ECE/TRANS/WP.29/2007/74  
17 juillet 2007

Proposition de complément 9 au Règlement n° 98

(Projecteurs équipés de sources lumineuses à décharge)

Communication du Groupe de travail de l'éclairage et de la signalisation lumineuse

Figure 1

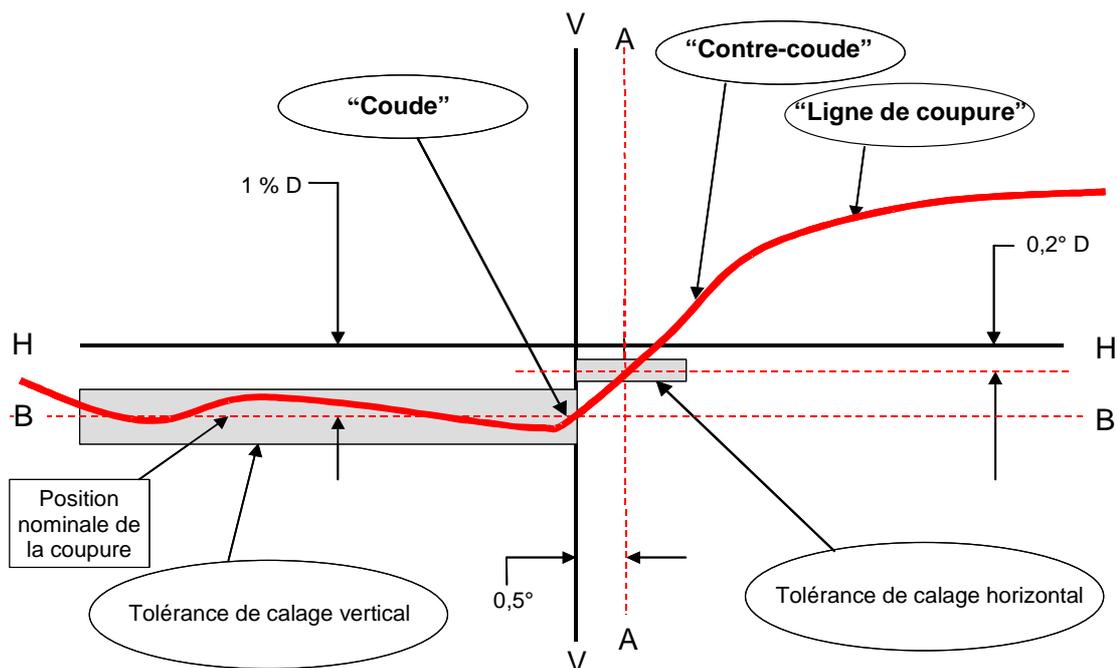
Paragraphe 6.2.1 à 6.2.2.2, modifier comme suit:

«6.2.1 L'intensité lumineuse du feu de croisement doit être répartie de telle manière qu'il existe une ligne de coupure (voir fig. 1) qui permette de régler correctement le projecteur pour les mesures photométriques et pour l'orientation sur le véhicule.

6.2.2 Le projecteur doit être réglé visuellement à l'aide de la ligne de coupure (voir fig. 1), comme suit:

6.2.2.1 Pour le réglage vertical: la partie horizontale de la ligne de coupure doit être déplacée vers le haut à partir d'un point situé au-dessous de la ligne B et réglée sur sa position nominale, soit 1 % (25 cm) au-dessous de l'axe H-H;

6.2.2.2 Pour le réglage horizontal: la partie "coude–contre-coude" de la ligne de coupure doit être déplacée:

De droite à gauche pour la circulation à droite avant d'être positionnée horizontalement, de manière:

- qu'au-dessus de la ligne  $0,2^\circ D$ , le "contre-coude" ne dépasse pas la ligne A vers la gauche;
- que sur ou sous la ligne  $0,2^\circ D$ , le "contre-coude" dépasse la ligne A; et
- que le point d'inflexion du coude se trouve essentiellement sur l'axe V-V;

De gauche à droite pour la circulation à gauche avant d'être positionnée horizontalement, de manière:

- qu'au-dessus de la ligne  $0,2^\circ D$ , le "contre-coude" ne dépasse pas la ligne A vers la droite;
- que sur ou sous la ligne  $0,2^\circ D$ , le "contre-coude" dépasse la ligne A; et
- que le point d'inflexion du coude se trouve essentiellement sur l'axe V-V.».

### TABLEAU SYNOPTIQUE DES DURÉES D'ALLUMAGE POUR LES ESSAIS DE STABILITÉ DU COMPORTEMENT PHOTOMÉTRIQUE

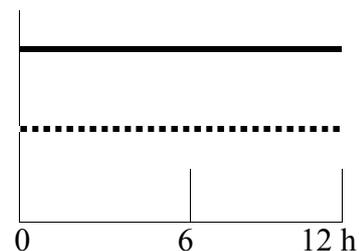
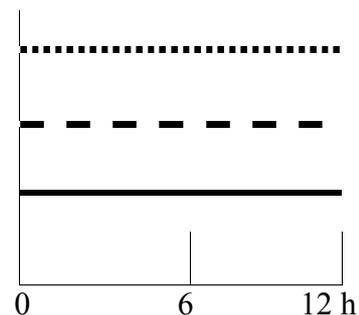
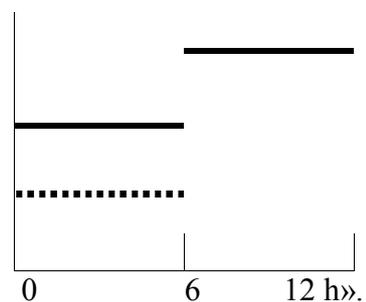
Annexe 4 – Appendice, modifier comme suit:

Source lumineuse ou module(s) DEL supplémentaire(s)  
d'éclairage en virage

Source lumineuse ou module(s) DEL supplémentaire(s)  
d'éclairage en virage

Source lumineuse ou module(s) DEL supplémentaire(s)  
d'éclairage en virage

**Figure 1:** Mesure de la qualité de la coupure

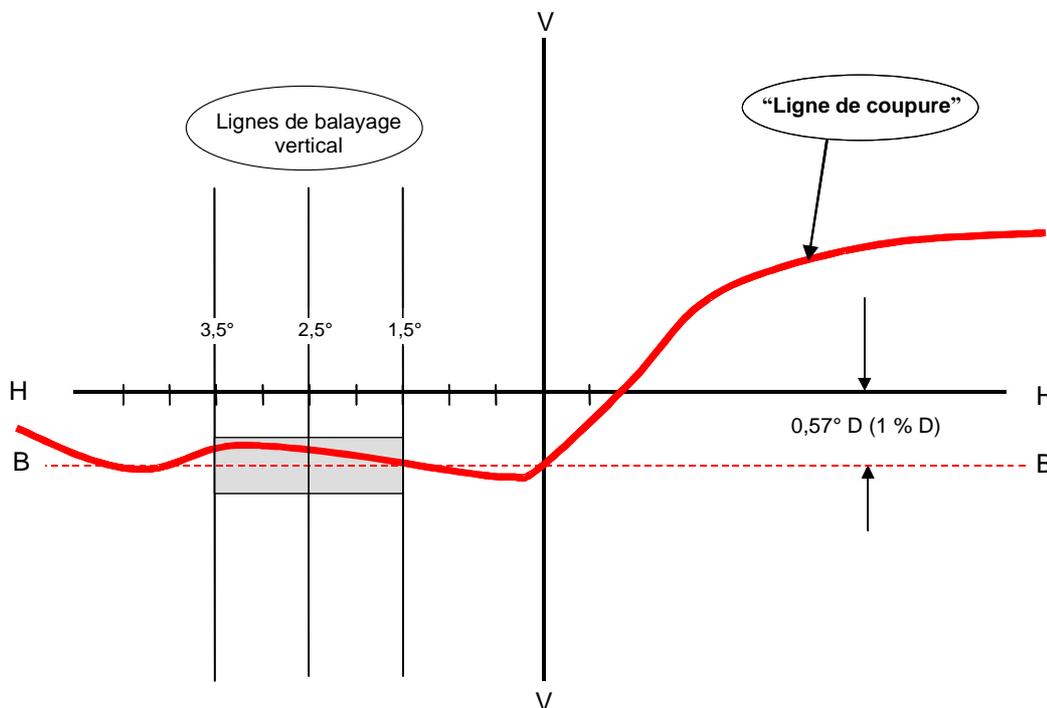
La partie de la ligne de coupure qui sert au réglage vertical doit être horizontale entre 1,5° et 3,5° de l'axe V-V (voir fig. 1).

a) Les points d'inflexion de la ligne de coupure sur les lignes verticales à 1,5°, 2,5° et 3,5° sont déterminés par l'équation:

$$(d^2 (\log E) / d\beta^2 = 0).$$

b) La distance verticale maximale entre les points d'inflexion déterminés ne doit pas dépasser 0,2°.

**Figure 2:** Réglage vertical et horizontal au moyen d'instruments  
– méthode du balayage de la ligne horizontale

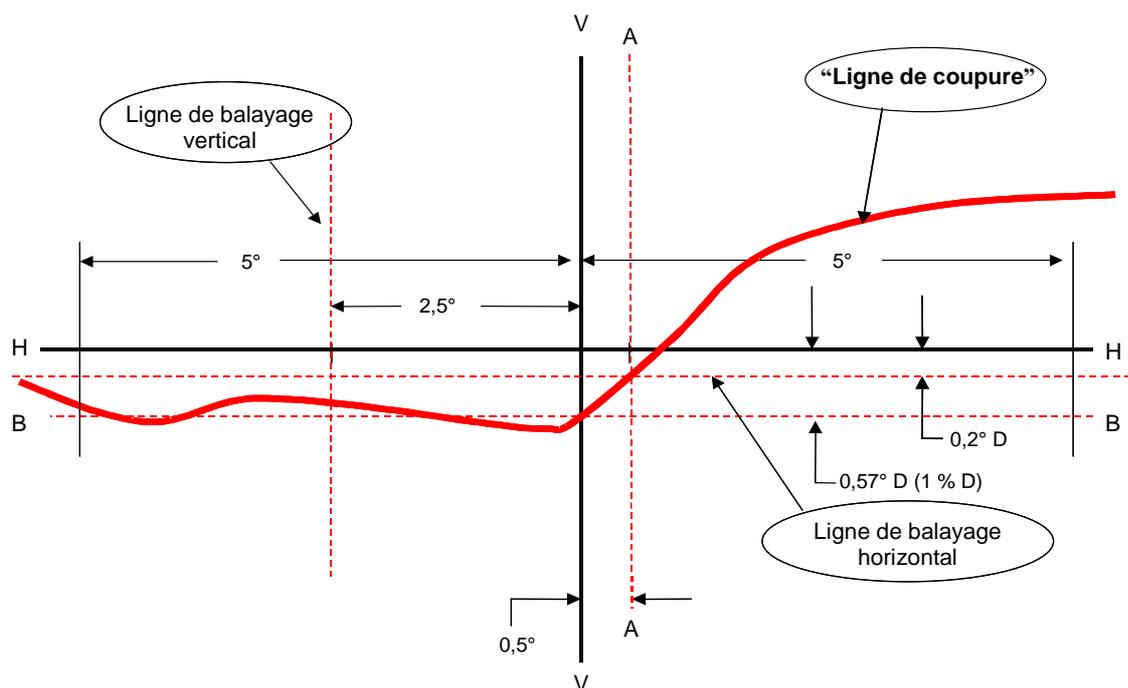
En déplaçant la ligne de coupure vers le haut à partir d'un point situé au-dessous de la ligne B (voir fig. 2), on exécute un balayage vertical de la partie horizontale de la ligne de coupure à 2,5° de l'axe V-V. Le point d'inflexion (point où  $d^2(\log E) / dv^2 = 0$ ) est déterminé et placé sur la ligne B située à 1 % au-dessous de la ligne H-H.

##### a) La méthode de la "ligne 0,2 D" (voir fig. 2 ci-dessous)

Une seule ligne horizontale à 0,2° D est balayée entre 5° à gauche et 5° à droite après le réglage vertical du feu. Le facteur de netteté G maximum déterminé au moyen de la formule  $G = (\log E_{\beta} - \log E_{(\beta + 0,1^{\circ})})$ , où  $\beta$  correspond à la position horizontale exprimée en degrés, ne doit pas être inférieur à 0,08.

Le point d'inflexion déterminé sur la ligne 0,2 D doit se trouver sur la ligne A.

Figure 3: Réglage vertical et horizontal au moyen d'instruments  
– méthode du balayage des trois lignes».

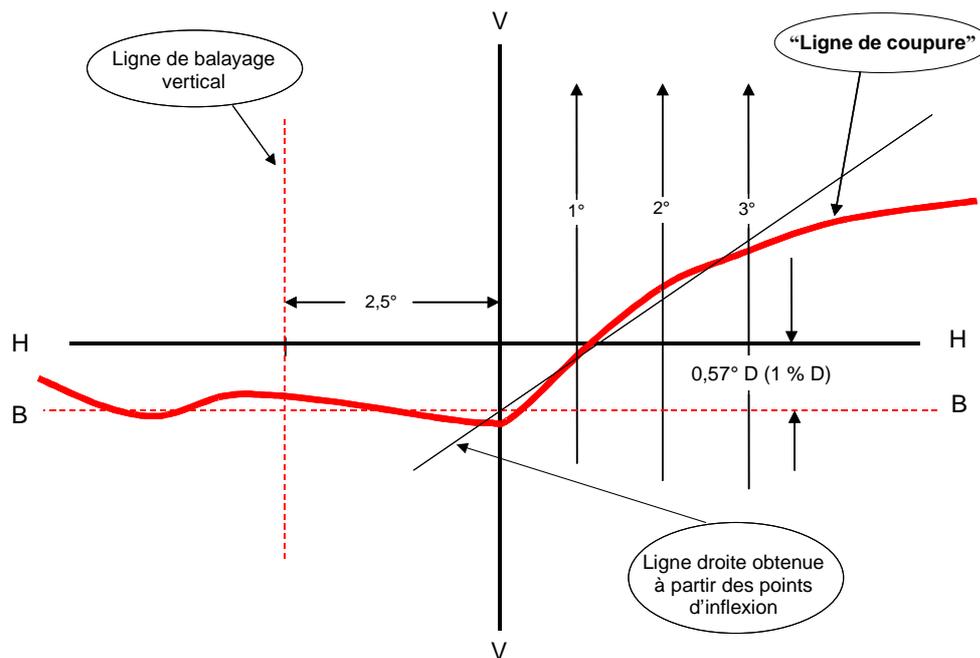
b) La méthode “des trois lignes” (voir fig. 3 ci-dessous)

Trois lignes verticales sont balayées entre 2° D et 2° U à 1° R, 2° R et 3° R après le réglage vertical du feu. Aucun des différents facteurs de netteté G maximum déterminés au moyen de la formule:

où  $\beta$  correspond à la position verticale exprimée en degrés, ne doit être inférieur à 0,08. Les points d'inflexion déterminés sur les trois lignes servent à tracer une ligne droite. L'intersection de cette ligne avec la ligne B déterminée lors du réglage vertical doit se trouver sur la ligne V.
